Studentbostäder Alphyddan Kompletteringar till dagvattenutredning daterad 2014-03-31

Uppdragsnr: 10194614	Alphyddan	
Daterad: 2014-11-26	PM dagvattenutredning - Kompletterande utredning	WSP
Reviderad:		
Handläggare: Jonas Wenström	Status: Slutversion

De kompletterande textstyckena nedan ersätter föreslagna åtgärder i styckena 4.8 och 4.9 i den tidigare utredningen. Övriga föreslagna åtgärder bör fortfarande beaktas för att svara mot de krav som beskrivs i dagvattenutredningen.

Figur 1. Huskonturer i grön och p-platser i rött

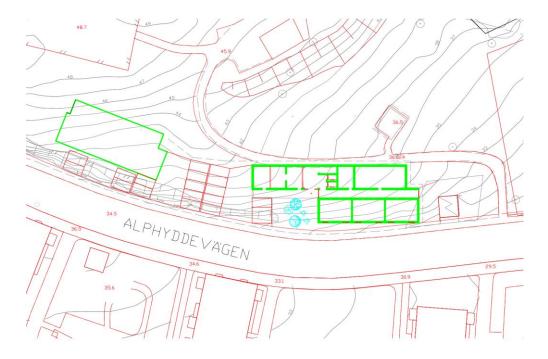
Då delar av den tidigare föreslagna detaljplanen har utgått efter samråd återstår två suterränghus som sprängs in i berget utmed Alphyddevägen. Gränsen för kvartersmark i den nya detaljplanen hamnar ca 3 meter norr om husen. Planen kommer i princip endast att omfatta kvartersmark förutom en liten remsa längs med gatan, det för att hela trottoaren ska vara allmän plats när den breddas. Gångvägen till bollplan och lekplats kommer att få ett förändrat läge precis vid det östra huset och skjutas något norrut. Gångvägen kommer inte att omfattas av planen. I figur 1 visas de huskonturer och parkeringsplatser på de föreslagna fastigheterna.

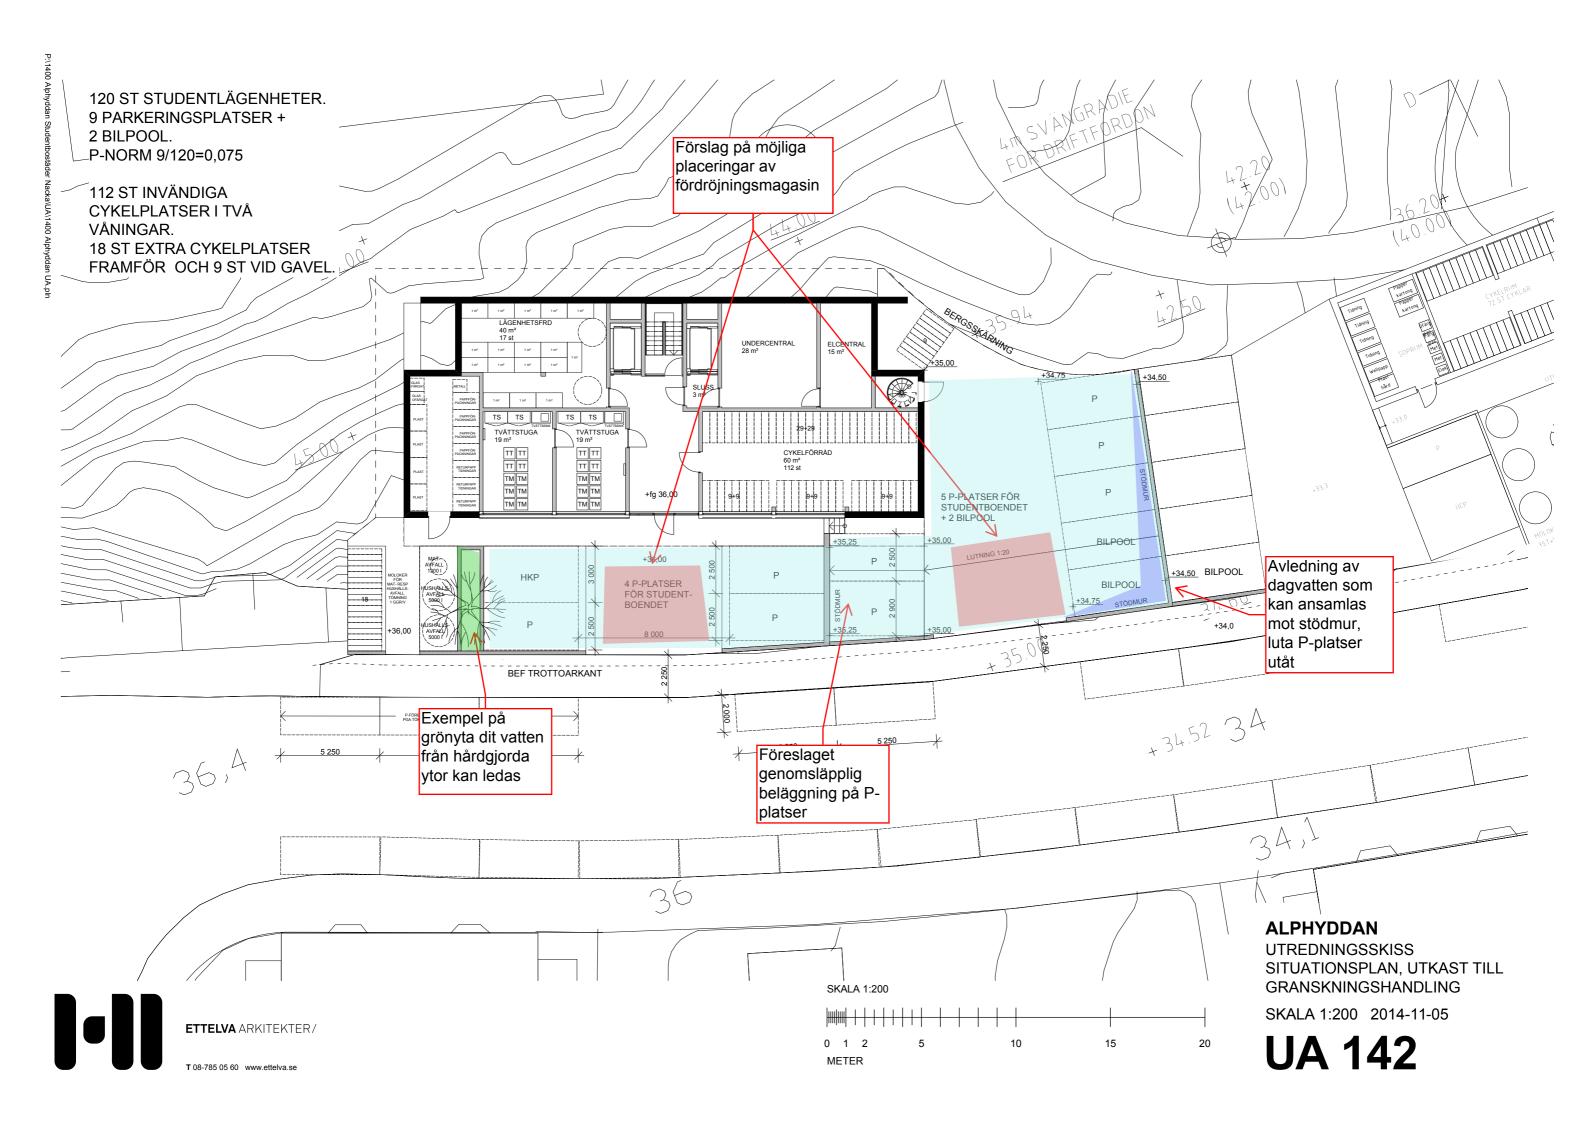
Mindre avskärande dikesanvisning utmed gångvägen för att samla upp ev ytavrinning från att hamna på baksidan av suterränghus.

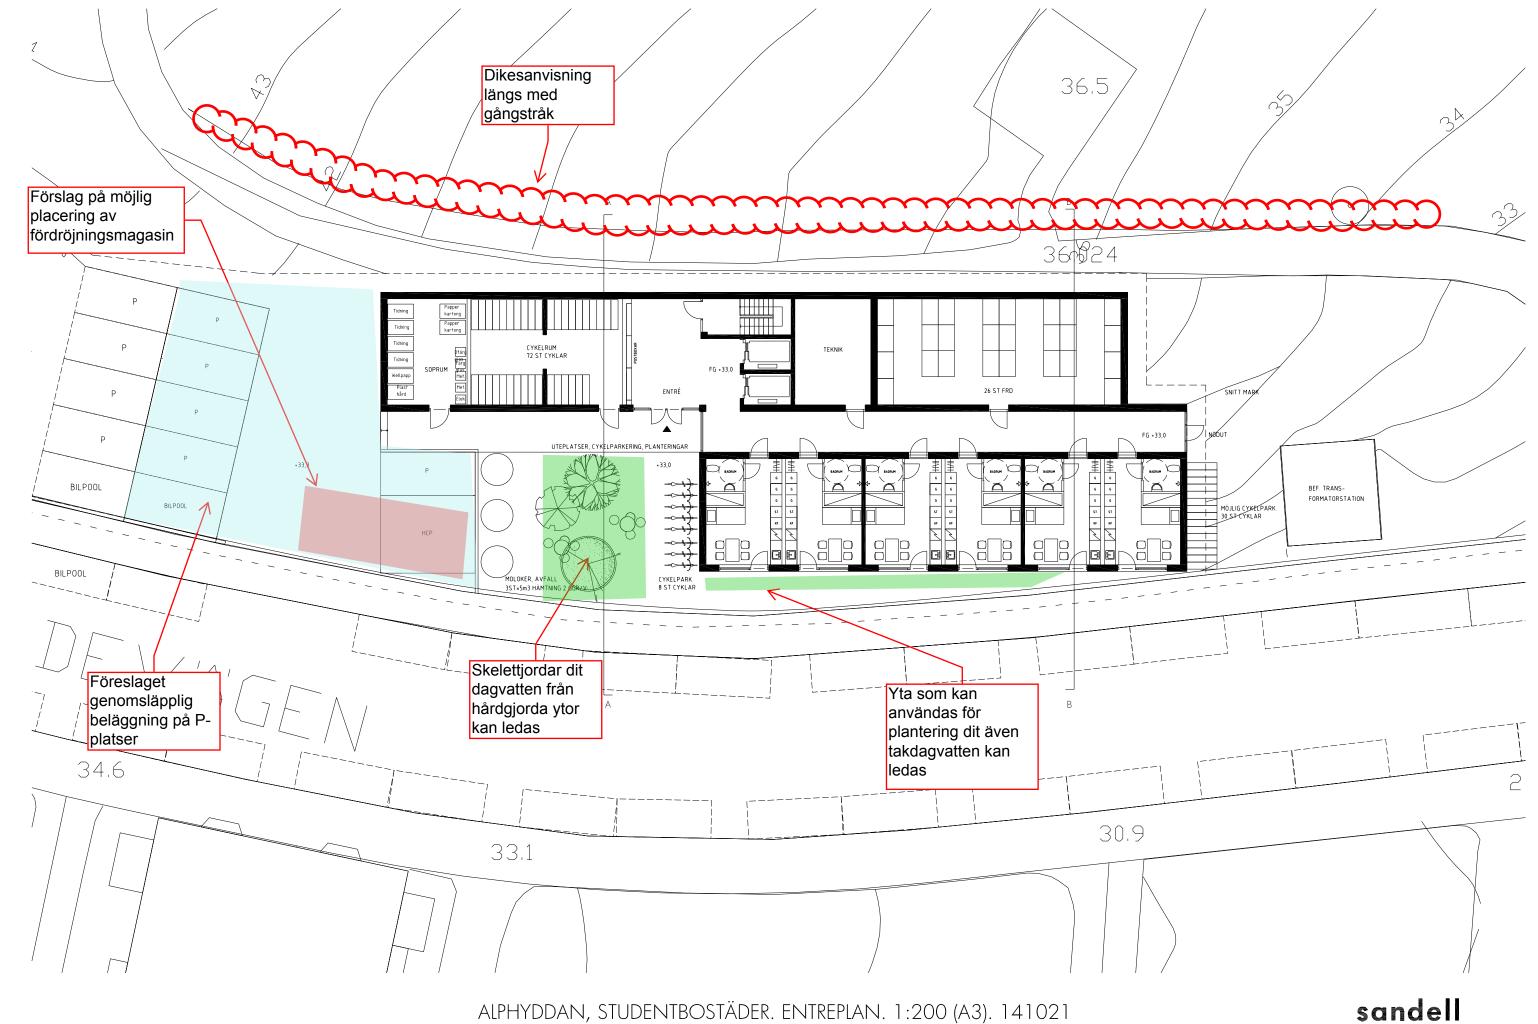
Det västra husets parkering lutas mot en stödmur. Där behöver någon typ av uppsamling av vattnet ske för att inte bli stående alternativ rinna över kanten till parkeringsplatserna nedanför.
